PROJETO ESTRATÉGICO DE ARMAMENTO INSTITUCIONAIS

Relatório Técnico nº: RTPRF 05/2017-RES	Emissão: 08/08/2017	Revisão: 10/08/2017
Assunto: HISTÓRICO E ANÁLISE DESCRITIVA DOS PROBLEMAS APRESENTADOS PELAS PISTOLAS PT-840 DE PROPRIEDADE DA PRF

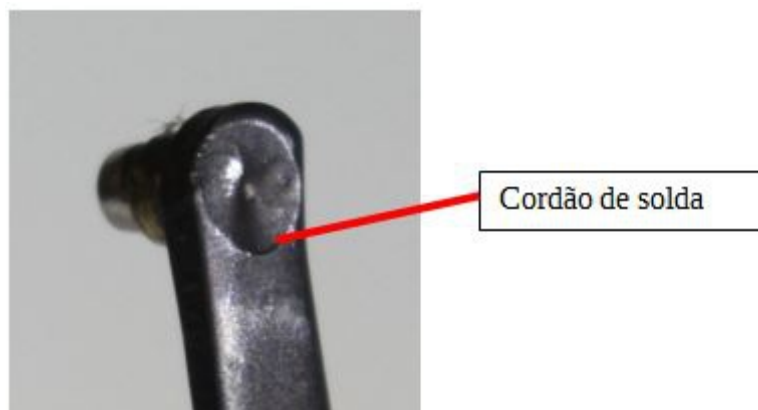
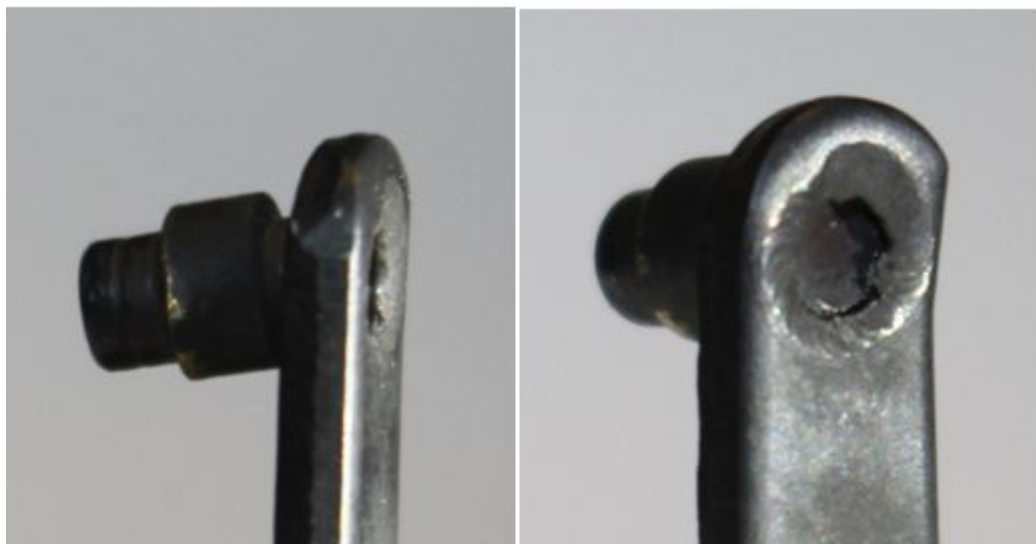
Em razão das forças exercidas sobre essa junção, o pino do tirante passou a apresentar folga, vindo a soltar-se da haste do tirante.

O primeiro *Recall* teve como uma das alterações a substituição do tirante do gatilho para um modelo com fixação por solda.

A união entre o pino e a haste passou a receber um cordão de solda no intuito de evitar a quebra entre as partes apresentadas pelo modelo anterior.

Na figura acima é possível visualizar as marcas do cordão de solda, onde deixa de existir a aresta do furo e do pino, característica do método anterior.

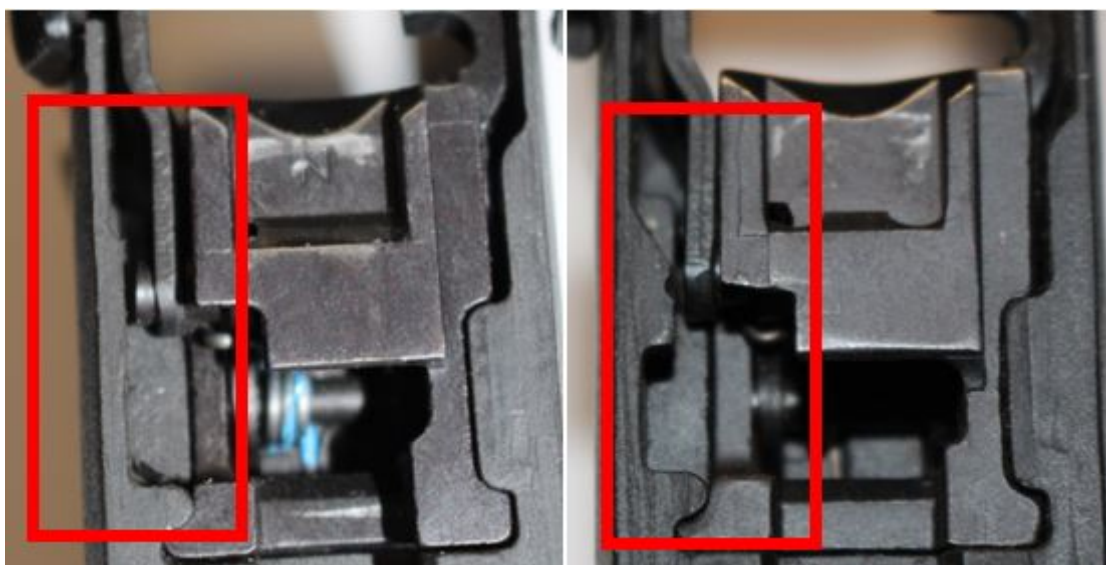
Porém, apesar da mudança, a união soldada também se mostrou falha ao apresentar quebra como mostram as figuras abaixo.

Os casos de quebra da união do pino com a haste do gatilho podem gerar dois problemas, a depender se a ruptura foi completa (com a separação do pino da haste) ou parcial, onde o pino, embora solto, ainda permanece ligado a haste devido ao pouco espaço entre a armação:

Ruptura completa com separação do pino da haste: Devido a perda de contato do tirante com o gatilho, este torna-se inerte, não mais transmitindo a força de tração para o tirante, o que impossibilita o disparo;

Ruptura parcial: A folga gerada faz com que a distância entre o pino do tirante e a seção aumentam. Esse problema faz com que a haste não movimente a armadilha, interrompendo o movimento do cão no disparo em ação dupla (para em meia monta) ou não movimentando a armadilha para o disparo em ação simples. Problema semelhante ao ocorrido com o deslocamento da seção curvado do tirante, e demonstrado no vídeo SEI nº 7806115.

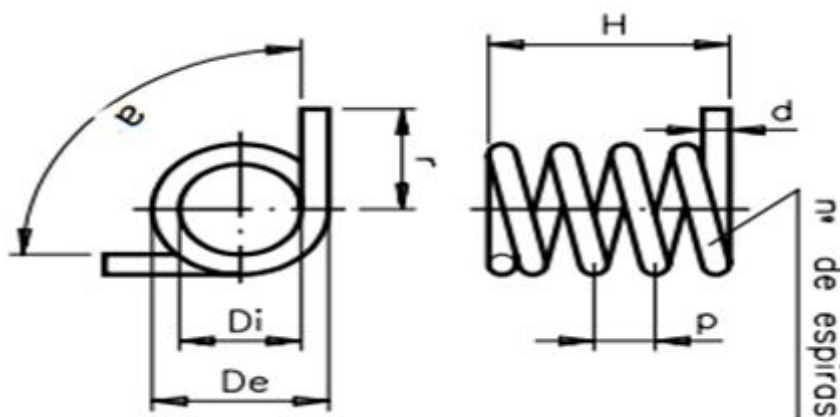
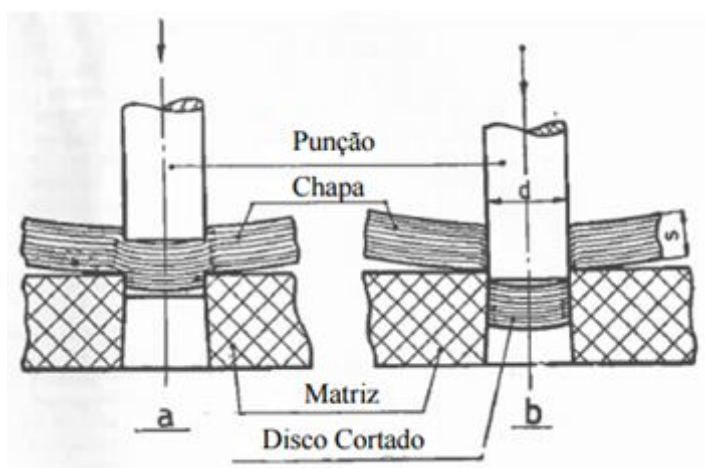
A mola do gatilho é uma mola helicoidal de torção. As primeiras versões dessa mola possuíam apenas duas espiras, uma bitola do arame de 0,76mm, um braço de alavanca de 6mm e o ângulo entre as pontas de aproximadamente de 128°.

A nova mola agora implementada pelo fabricante alterou completamente essas dimensões, conforme tabela abaixo:

Nota-se na tabela acima, que as dimensões alteradas têm por objetivo evitar a quebra do arame da mola por esforço excessivo repetitivo.

Conforme a teoria de elementos de máquinas empregada na engenharia mecânica, a mola quebra por esforço excessivo de torção, sendo assim, foi necessário aumentar o comprimento do braço de alavanca, adicionar uma espira e reduzir o ângulo entre as pontas da mola. Essas alterações reduzem a força empregada pela mola no gatilho. Para compensar essa perda, foi alterada a bitola (diâmetro) do arame para aumentar a força empregada.

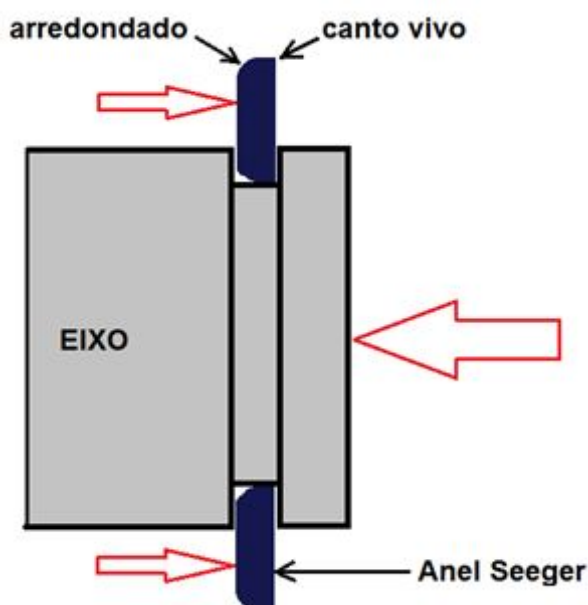
Os anéis Seeger são produzidos por processo de estampagem, onde o corte produz duas bordas com acabamento distinto, como mostra a figura abaixo.

Esse processo de corte produz uma borda arredondada e outra com canto vivo na peça, como mostra a figura abaixo.

É recomendado que a instalação do anel Seeger deva seguir o diagrama acima, ou seja, o canto vivo deve ficar direcionado para o lado onde o anel faz a retenção no eixo. Caso o anel seja instalado do lado contrário, o canto arredondado, fruto do processo de estampagem, favorece o escape do anel, não retraindo o eixo na posição correta.

A perda do anel Seeger instalado no retém do cão da PT840 tem ocorrido com frequência, tendo como um dos fatores prováveis, a instalação diversa da exemplificada acima.

5.4 CARREGADORES

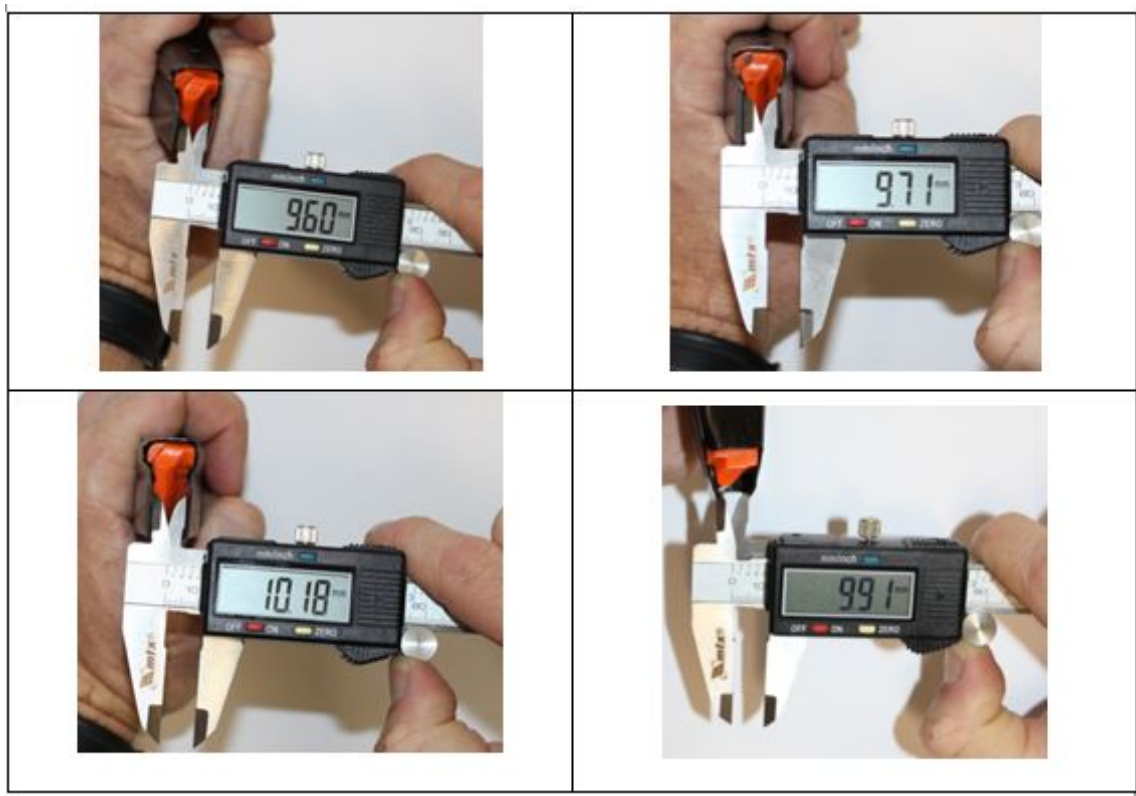
Os carregadores fornecidos com as pistolas PT 840, 3 por arma, têm apresentado comportamento variado dentre as funções que exercem para o funcionamento da pistola. A variação de dimensão na produção dos carregadores mostra falta de uniformidade entre os exemplares, o que demonstra a inexistência de controle de qualidade no processo fabril.

- a. Dificuldade de encaixe do carregador em seu retém, localizado na pistola: Gerado pela variação de medida entre o furo de encaixe do retém do carregador e a base;
- b. Pane no carregamento da munição na câmara: Um fator preponderante para a ocorrência desse tipo de pane nessas armas se encontra na variação na dimensão das abas dos carregadores (abertura e comprimento), somada a variação da altura da mesa transportadora em relação a aba dos carregadores e a distância da munição para a entrada da câmara (cano) .
- c. Não retenção do ferrolho a retaguarda em caso ausência de munição no carregador: Esse problema é gerado pelos mesmos itens elencados na alínea "b".
- d. Dificuldade na inserção das 14ª e 15ª munições no carregador.

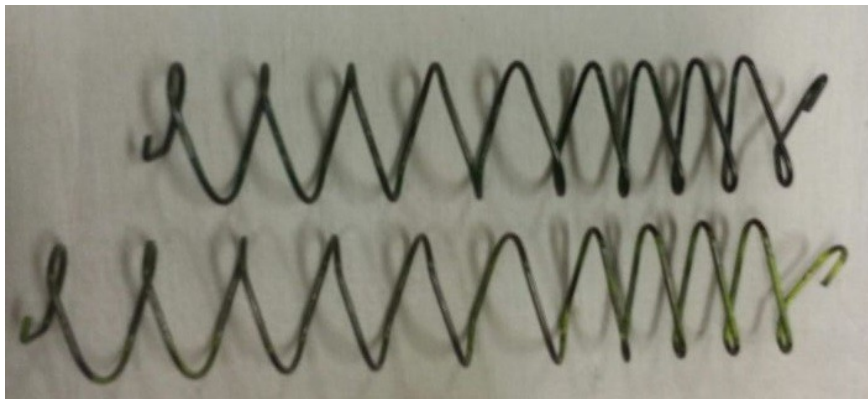
Segundo os funcionários da TAURUS, a mola foi substituída por ser mais resistente. Em se tratando de molas de torção, o acréscimo de um espira tende a deixar a mola com a constante elástica mais baixa, entretanto, os funcionários da TAURUS não souberam informar se houve mudança na bitola ou material do arame.

A figura abaixo mostra a diferença entre a mola substituída e a mola nova.

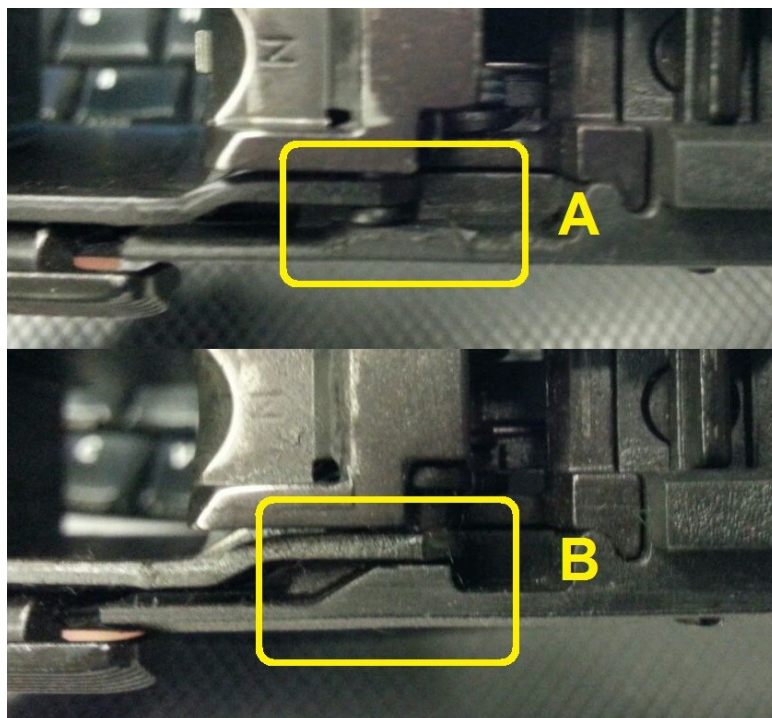
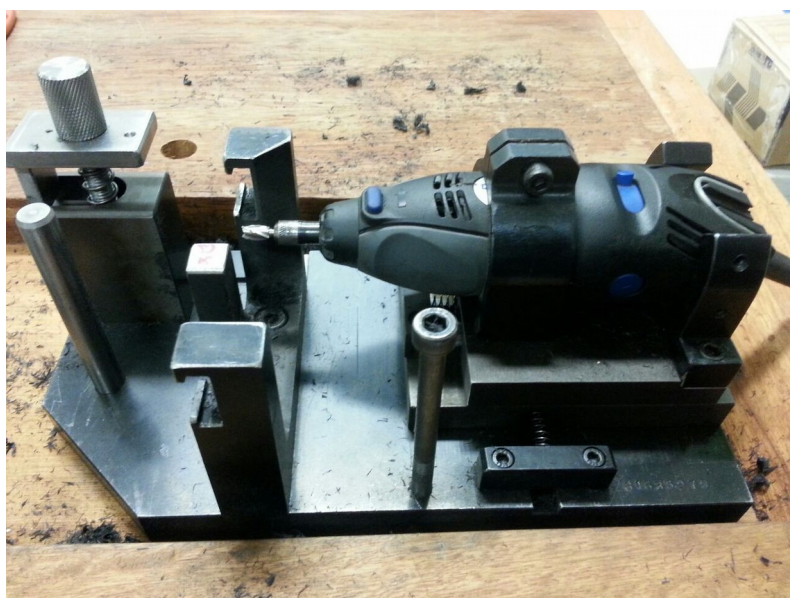
O processo de usinagem da armação foi necessária em razão do novo tirante do gatilho.

Na figura abaixo, o detalhe A mostra o tirante novo, com o reforço, e a área usinada da armação, permitindo o movimento livre do tirante do gatilho. O detalhe B mostra o tirante antigo e a armação na configuração original.

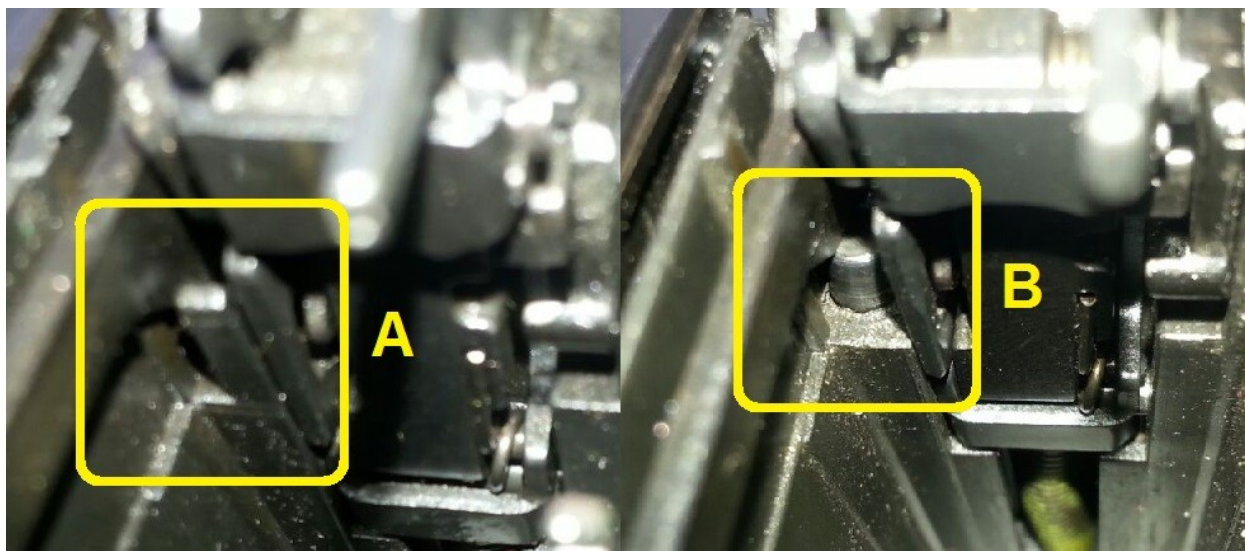
Um dos funcionários identificou problema na armação da pistola com número de série SDZ17051. Segundo fele, faz-se necessária a substituição desta armação.

O detalhe A, da figura abaixo, mostra a extensão da parte injetada da armação que protege o pino e mola do tirante do gatilho em uma pistola PT-840. O detalhe B mostra a armação da pistola SDZ17051 onde esta extensão está quebrada.
